# 新竹縣政府工程查核代表照片表

拍攝日期：112.12.25

工程名稱：湖口文小非營利幼兒園興建工程

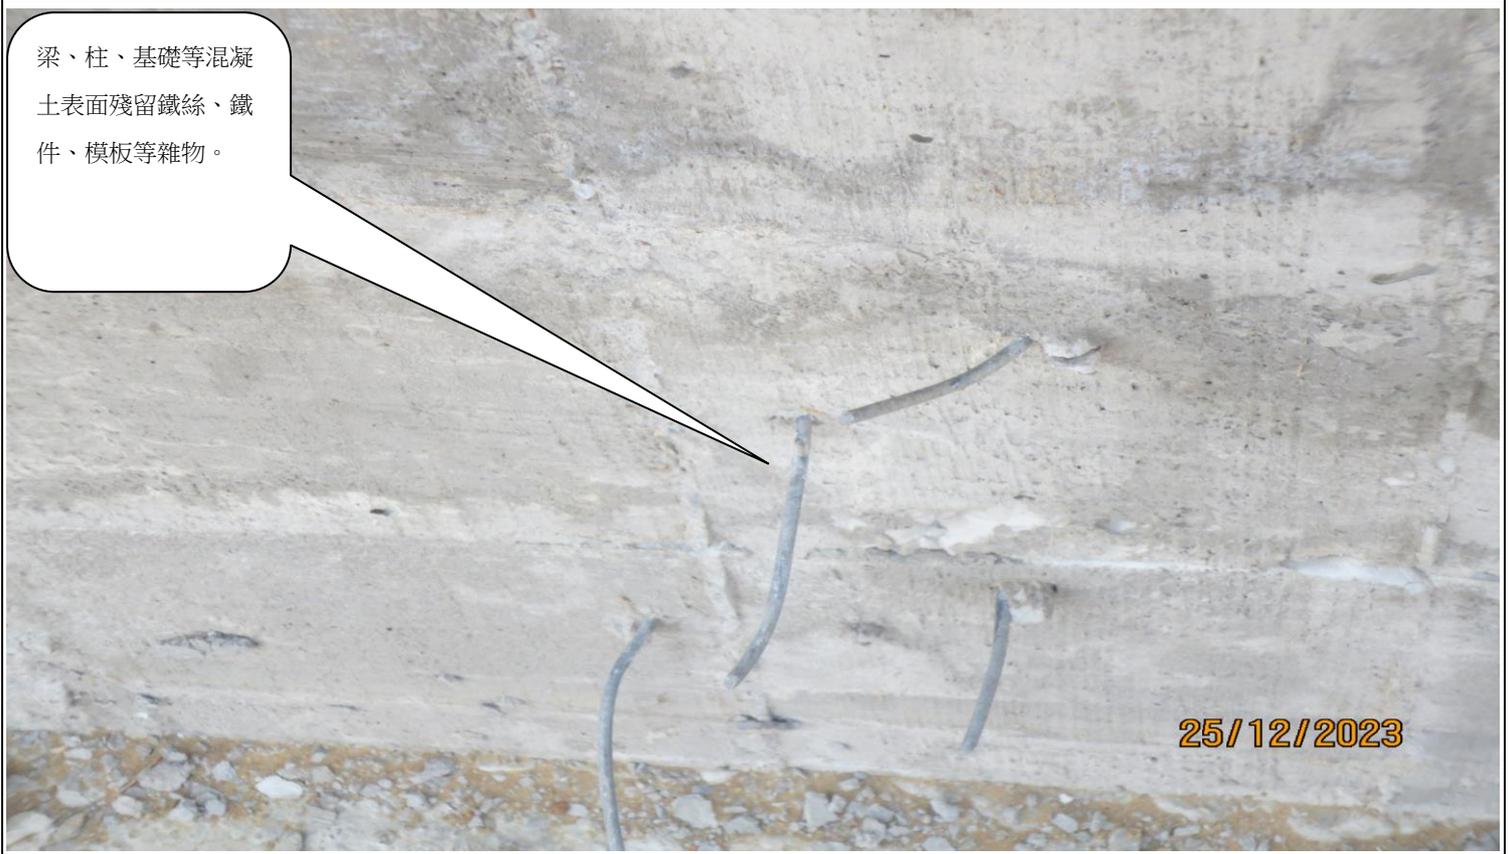
梁、柱、基礎等混凝土表面殘留鐵絲、鐵件、模板等雜物。

梁、柱、基礎等混凝土表面殘留鐵絲、鐵件、模板等雜物。

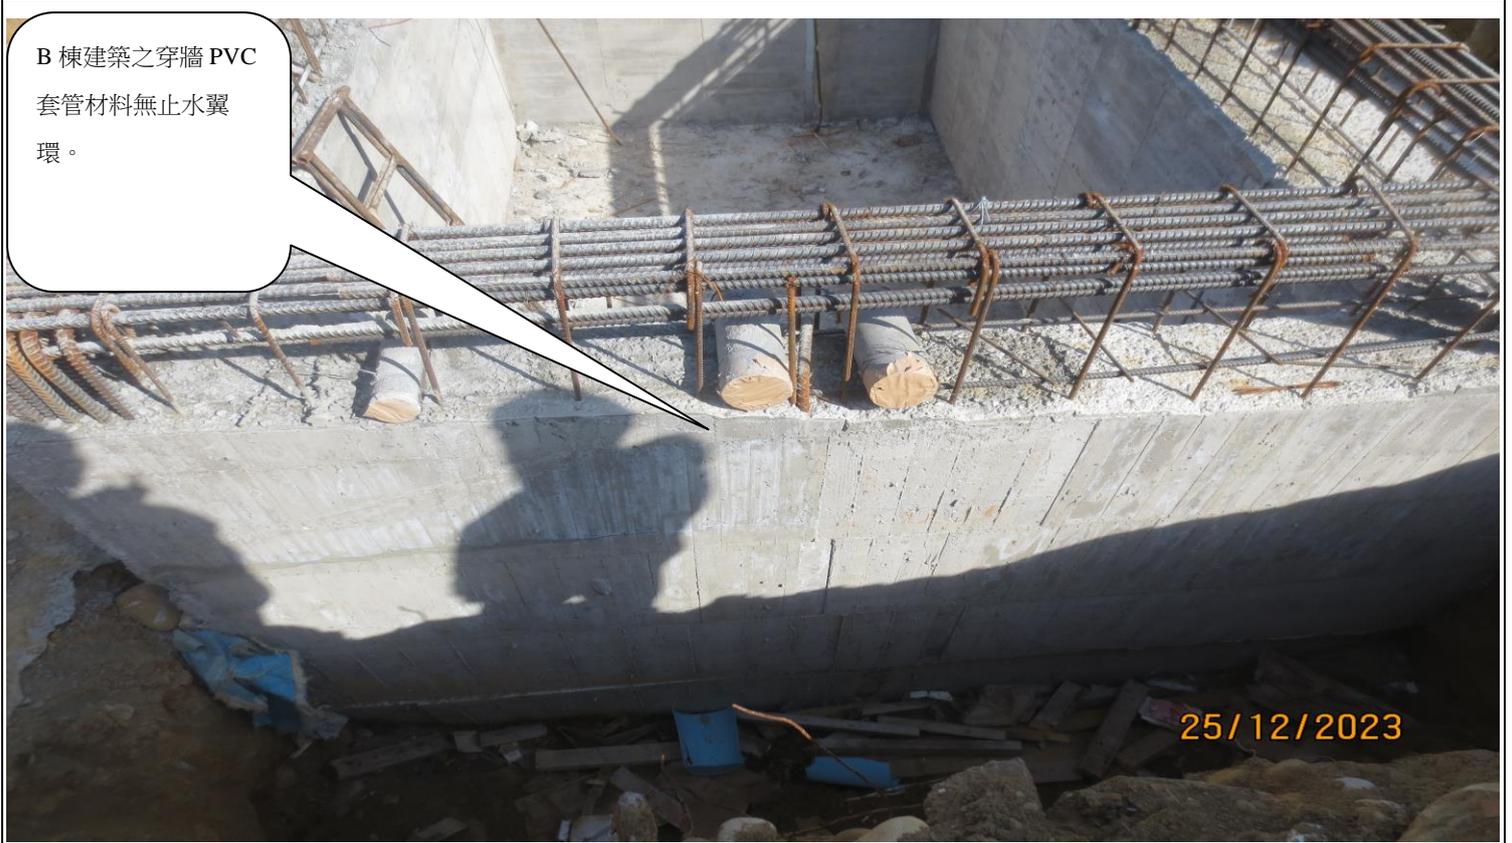
管路出口請以管帽施以保護以免遭異物阻塞。
